Réf. CRMS : AA/JMB/BXL20655_634_Picard_1-3

Objet : BRUXELLES. Rue Picard, 1-3.

Demande de permis portant sur la transformation et le changement d'affectation de l'Hôtel des Douanes sur le site de tour & Taxis de bureaux en établissement hôtelier de 102 chambres, ajout de balcons et d'une terrasse ▪ **Avis de la CRMS**

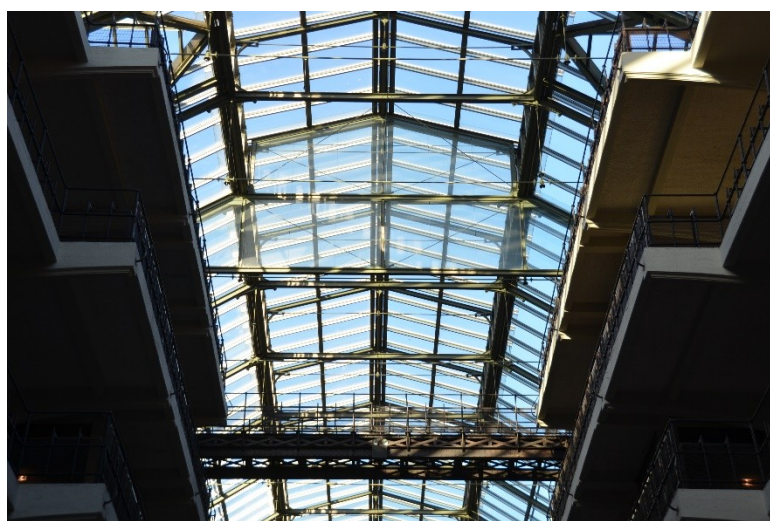
- La démolition partielle de la verrière inférieure (au centre et aux extrémités) pour y installer des passerelles plates accessibles aux PMR reste sans doute l'intervention la plus pénalisante pour l'intérieur du bâtiment dans la présente demande. La CRMS demande d'étudier des alternatives qui garantissent le maintien de la matière et des structures d'origine et qui puissent s'adapter aux caractéristiques patrimoniales de la verrière, par exemple en s'inspirant des passerelles traversantes existantes et en adaptant leur inclinaison aux critères d'usage pour les PMR.
